Mémoire en réponse du 28 mai 2021
aux avis des services de l'Etat
Site de Limalonges (79)

Dans le cadre du projet de création d'une centrale photovoltaïque sur la commune de Limalonges (79), la Société FBJB a déposé auprès des services de la DDT un dossier d'étude d'impact et une demande de permis de construire relatifs à la construction d'une centrale photovoltaïque au sol.

Le présent mémoire constitue la réponse formulée à la demande de compléments mentionnée dans ces courriers.

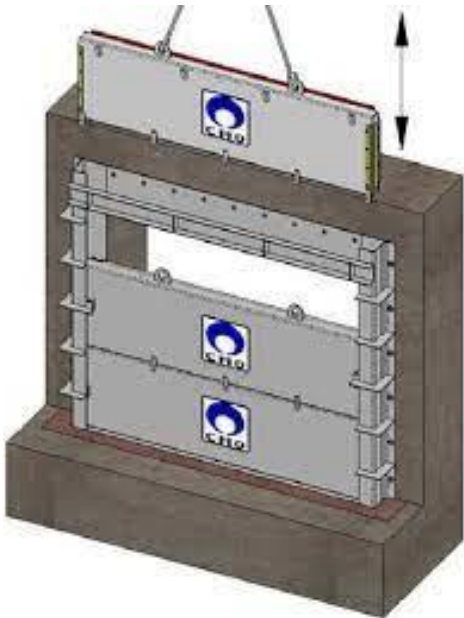
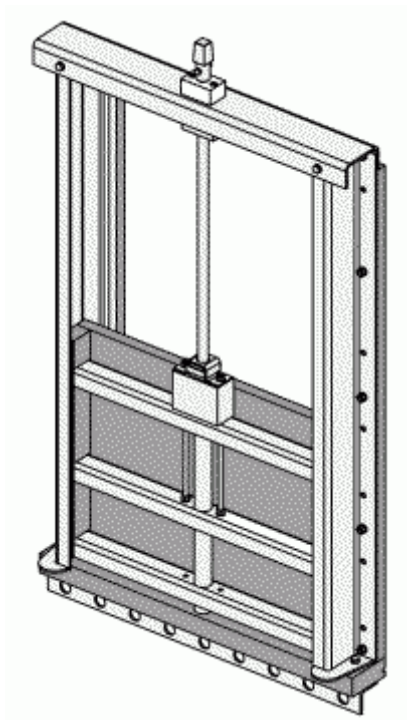
La notice fournie indique qu'un ouvrage de stockage est en place afin de recevoir une éventuelle pollution. Cet ouvrage sera équipé d'une vanne coupure pour éviter toute contamination dans le milieu récepteur.

Il est attendu que le pétitionnaire fournisse un plan et schéma permettant de localiser cet ouvrage. Il devra préciser son volume de confinement et le justifier au regard des enjeux. Il est également attendu que la surverse et le milieu récepteur soient mentionnés. Enfin, le pétitionnaire devra faire part de la fréquence d'entretien de ses ouvrages.

La vanne doit faire l'objet d'un entretien ainsi que d'une manœuvre ouverture/fermeture tous les semestres.

Des photos de principe de la vanne de coupure sont présentées ci-dessous :
